Добавление 128: Правила № 129

Поправка 6

Дополнение 5 к первоначальному варианту Правил – Дата вступления в силу:
22 июня 2017 года

Единообразные предписания, касающиеся официального утверждения усовершенствованных детских удерживающих систем (УДУС)

Устройство приложения нагрузки II

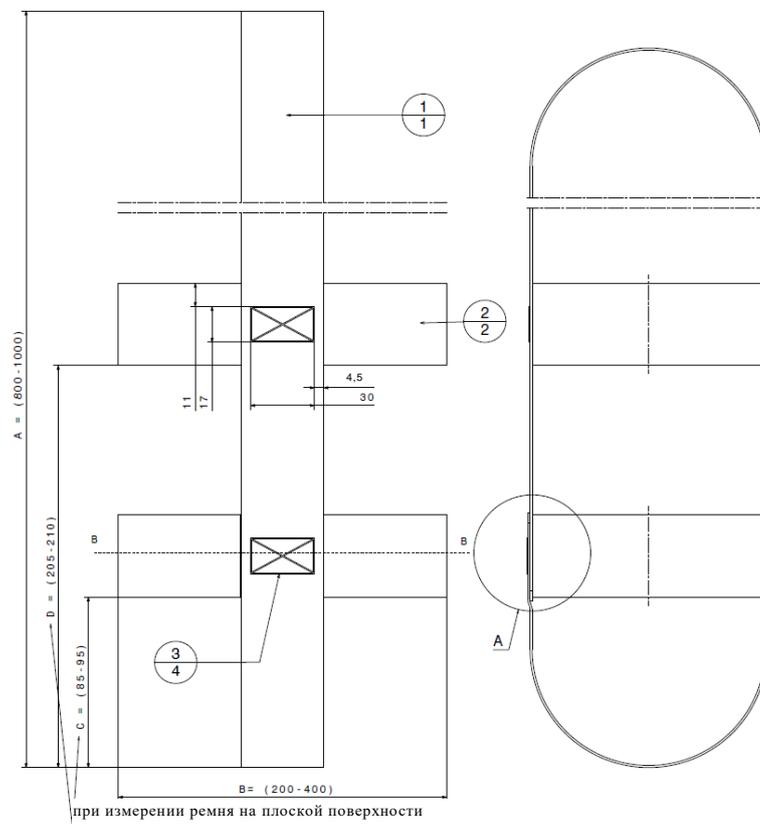
Приложение 21 изменить следующим образом:

«Приложение 21

Все размеры даны в миллиметрах (мм)»

Рис. 1

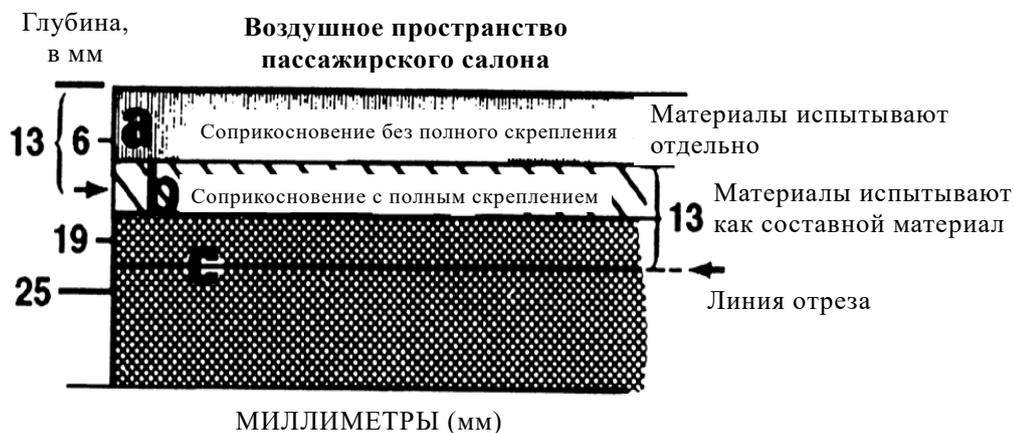
Включить новое приложение 23 следующего содержания:

«Приложение 23

Воспламеняемость материалов, предназначенных для использования во встроенных детских удерживающих системах

1. Определения
"Воздушное пространство пассажирского салона" означает пространство в пассажирском салоне, которое обычно содержит регенерируемый воздух.
2. Отбор материалов (см. рис.1 ниже)
 - 2.1 Считается, что требованиям пункта 6.1.6 отвечает любая часть однородного или составного материала, расположенная в пределах 13 мм воздушного пространства пассажирского салона.
 - 2.1.1 Требования пункта 6.1.6 считают выполненными в том случае, если любой материал, который не прикреплен к другому(им) материалу(ам) в каждой точке соприкосновения, подвергается испытаниям отдельно.
 - 2.1.2 Требования пункта 6.1.6 считают выполненными в том случае, если любой материал, который прикреплен к другим материалам в каждой точке соприкосновения, подвергается испытаниям вместе с этим(ми) другим(ми) материалом(ами) как составной материал.

Материал А не прикреплен к материалу В в месте их соприкосновения и испытывается отдельно.

Часть материала В расположена в пределах 13 мм воздушного пространства пассажирского салона, и материалы В и С скреплены в каждой точке соприкосновения; поэтому материалы В и С подвергаются испытаниям как составной материал.

Разрез делается в материале С таким образом, чтобы получить образец толщиной 13 мм, как это показано на рис. 1.
